Dotyczy postępowania o udzielenie zamówieniu pod nazwą „Budowa kanału deszczowego z trzema przelewami burzowymi, przelewem awaryjnym do Zalewu Arkadia i budowa zbiornika retencyjno-rozsączającego w Suwałkach” - Etap II i III – Budowa zbiornika retencyjno-rozsączającego, Nr sprawy: AD.242.1.2020.

Działając na podstawie Części 1 § 21 *Regulaminu udzielania zamówień* udzielamy odpowiedzi na zadane pytania:

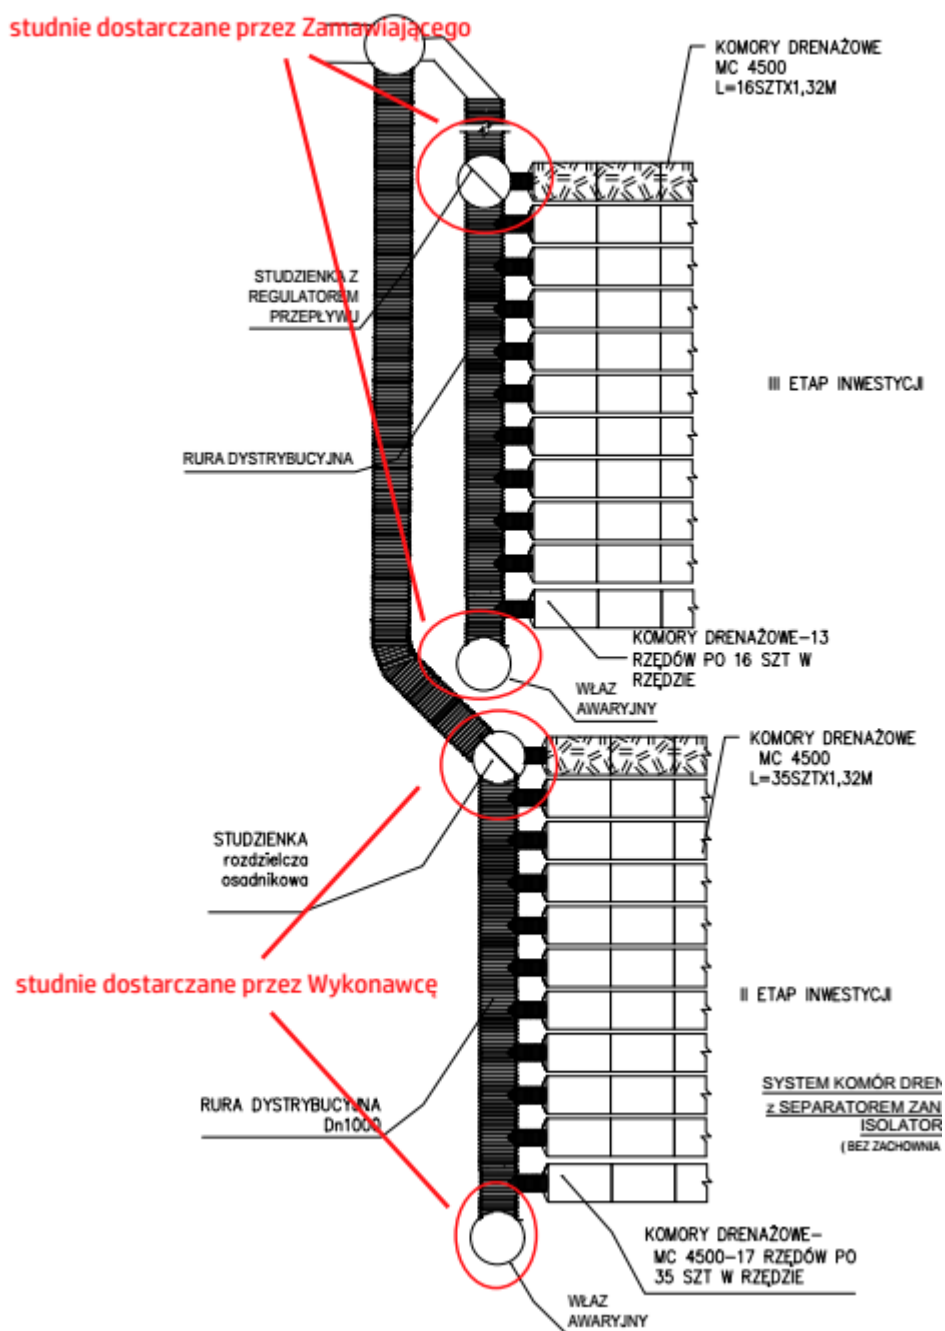
Poz. 4 przedmiaru II etapu przewiduje dostawę i montaż przez Wykonawcę studni przelewowych w ilości 2 szt. natomiast specyfikacja przewiduje 3 studnie, z czego 2 studnie, jako dostawa po stronie Zamawiającego. Rysunek Nr 1 i Nr 2 obrazuje 4 studnie. Proszę o podanie ostatecznej ilości studni do wbudowania i ich rodzaju?

Wykonawca ma uwzględnić w ofercie i kosztorysie ofertowym dostawę i montaż 2 studni betonowych o średnicy DN 2000mm – zgodnie z rysunkiem poniżej:
